AUTO-ESTRADA DO MARÃO

A4 / IP4 – AMARANTE / VILA REAL

RELATÓRIO DE CONFORMIDADE AMBIENTAL

ESCLARECIMENTOS AO PARECER SOBRE O RECAPE

Figura 1 – Identificação das áreas inundáveis na cartografia de projecto

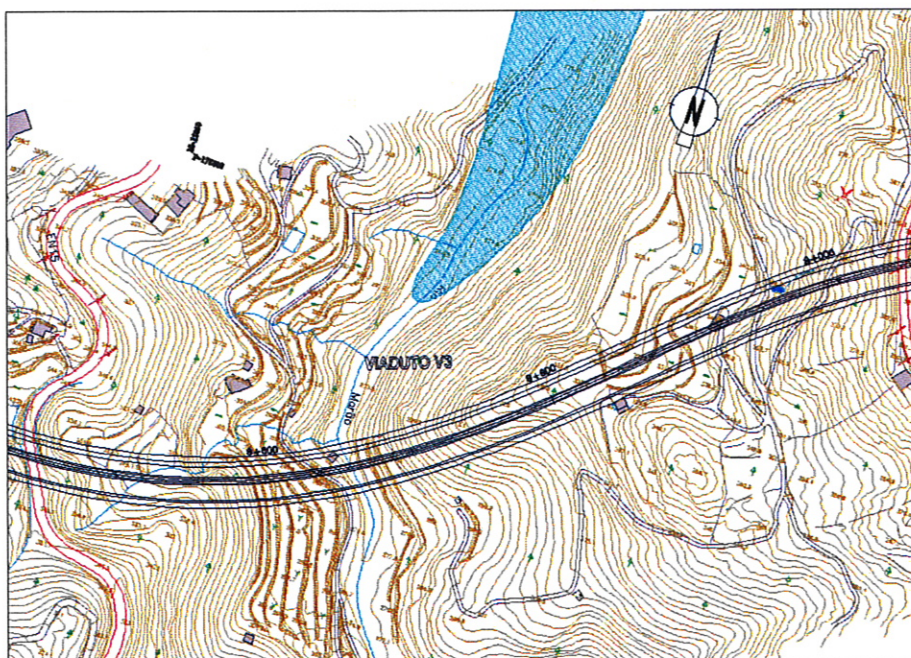
Pág. 17 - **OBS. InIR:**

“O RECAPE avalia o cumprimento da medida, mediante a análise da interferência do traçado com a classe “leitos de cheia” da Reserva Ecológica Nacional, constituindo uma análise apenas a uma escala macro, considerando-se, para efeitos da demonstração do cumprimento desta medida, que está em falta a respectiva análise à escala do projecto.”

Conforme analisado no Anexo Técnico 10 do RECAPE, refere-se que as áreas inundáveis não são interceptadas directamente pelos Sublanços Padronelo/Nó de Ligação ao IP4/ Campeã/ Parada de Cunhos, da A4/IP4 – Lanço Amarante/ Vila Real. Estas surgem ao longo do rio Ovelha, entre as povoações da Ponte e Gondar e no rio Marão, entre a sua confluência com o rio Ovelha e a proximidade do viaduto V3.

Na Figura seguinte apresenta-se, à escala de projecto, a identificação cartográfica das áreas inundáveis que ocorrem ao longo do rio Marão, a jusante do viaduto V3.

Em relação às áreas que surgem no rio Ovelha as mesmas não foram apresentadas, à escala de projecto, porque face à distância que ocorrem em relação ao traçado verifica-se que não existe cartografia de pormenor.
